**ÓRGANO DE CONTROL INSTITUCIONAL DE LA
MUNICIPALIDAD PROVINCIAL DE MARISCAL LUZURIAGA**

**INFORME DE VISITA DE CONTROL
N° 013-2026-OCI/0340-SVC**

**OBRA: “MEJORAMIENTO DEL SERVICIO DE PROVISIÓN
DE AGUA PARA RIEGO EN CANAL ENTUBADO EN EL
BARRIO DE CONVENTO ALTO Y LA CONSTRUCCION DE
OBRAS DE ARTE EN LOS PUNTOS CRITICOS DE LA VIA
ALTERNA DEL DISTRITO DE PISCOBAMBA DE LA
PROVINCIA DE MARISCAL LUZURIAGA DEL
DEPARTAMENTO DE ANCASH”**

FOTOGRAFIA N° 7 Y 8
TAPAS DE CONCRETO NO ASIENTAN UNIFORMEMENTE SOBRE SUS BASES, GENERANDO DESNIVELES, Y AGRIETAMIENTO CON FISURAS EN ACABADOS

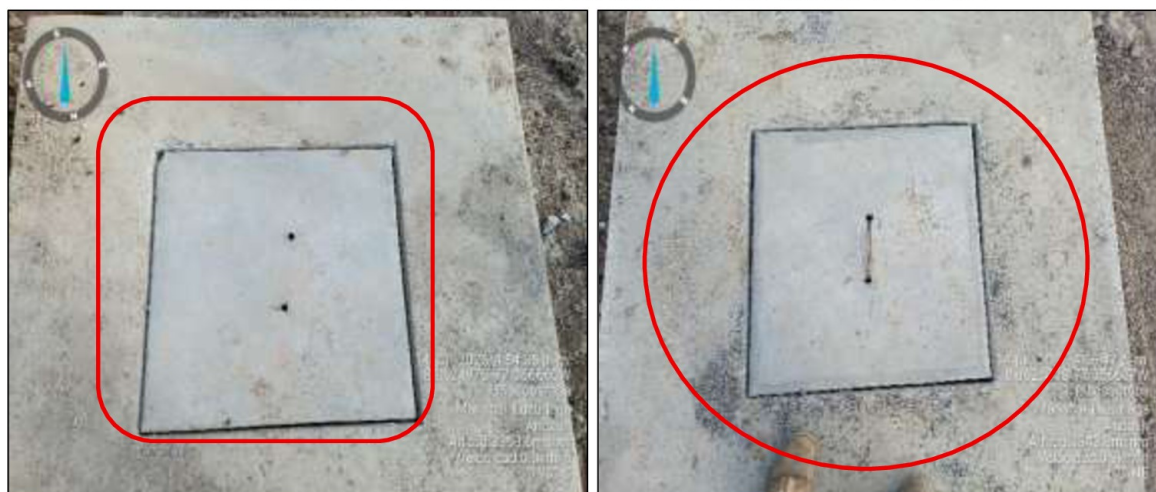
Asimismo, se verificaron fisuras, agrietamientos y hendiduras en las juntas de los alcantarillados de concreto. En el caso específico de las cámaras de inspección, estas exhiben fisuras en los tarrajes y acabados de sus muros, complementado con notorios desniveles y luces en exceso en la colocación de sus tapas de concreto, incumpliendo lo establecido en las Especificaciones Técnicas del Expediente Técnico Aprobado (secciones de Revoques y Acabados, y Juntas) y la Norma Técnica E.060 'Concreto Armado' y E.070 'Albañilería' del Reglamento Nacional de Edificaciones, respecto a la calidad del tarrajeo, sellado de juntas e impermeabilidad y tolerancias de ajuste en elementos prefabricados, tal como se evidencia en las siguientes imágenes:

IMAGEN N° 3 y 4
PLANTA DE CIMENTACION DE CABEZAL DE LAS ALETAS

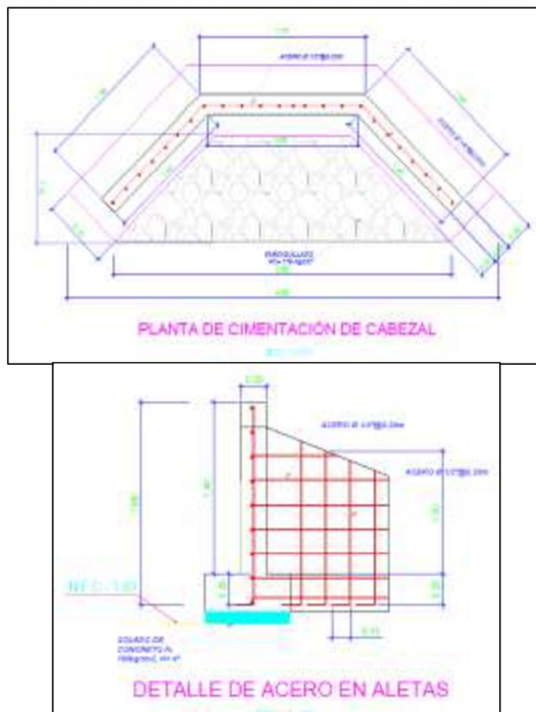
En consecuencia, se advierte que tanto como las aletas del alcantarillado metálico, obras de arte, alcantarillado de concreto y las tapas del alcantarillado fueron fabricadas con formas irregulares y espesores en exceso, las cuales son deficientes y no cumplen con los estándares de calidad, además de estar incumpliendo con lo estipulado en la especificación técnica del expediente técnico aprobado.

Asociado a ello, la comisión de control revisó el expediente técnico aprobado, el cual establece que las estructuras de concreto armado se denotan en los planos, en la sección de la planta de cimentación tal como se muestra en las siguientes imágenes:

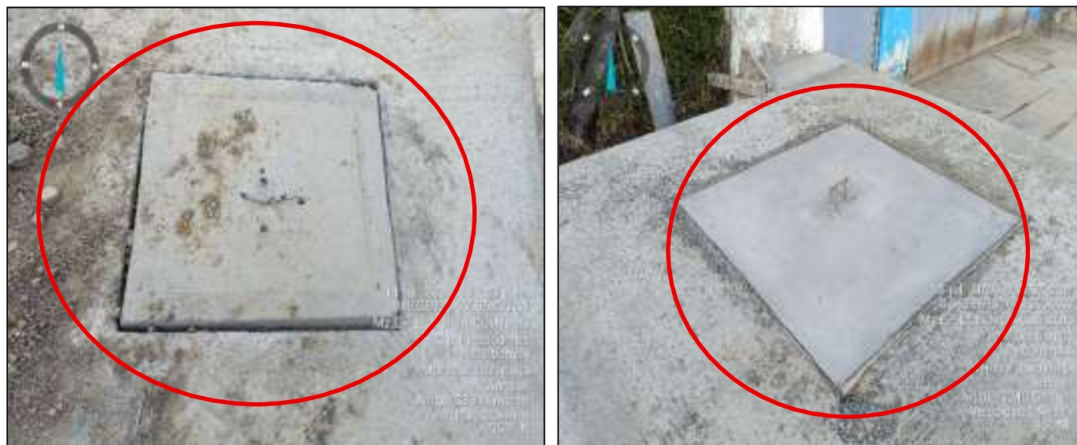
Además, el contratista inobservó responsabilidades contractuales vigentes; estipuladas en el Reglamento Nacional de Edificaciones (RNE) Norma G.030 **"Derechos y Responsabilidades"**:

- *Artículo 25 (Del Constructor): Obliga a ejecutar las obras con sujeción a los planos y especificaciones técnicas aprobadas en el Expediente Técnico.*

- d. *Asignar a la obra los medios humanos y materiales suficientes para culminar los trabajos dentro del plazo del Contrato, del presupuesto aprobado y con el nivel de calidad requerido.*
- e. *Formalizar las subcontrataciones de partes e instalaciones de la obra dentro de los límites pactados en el Contrato.*
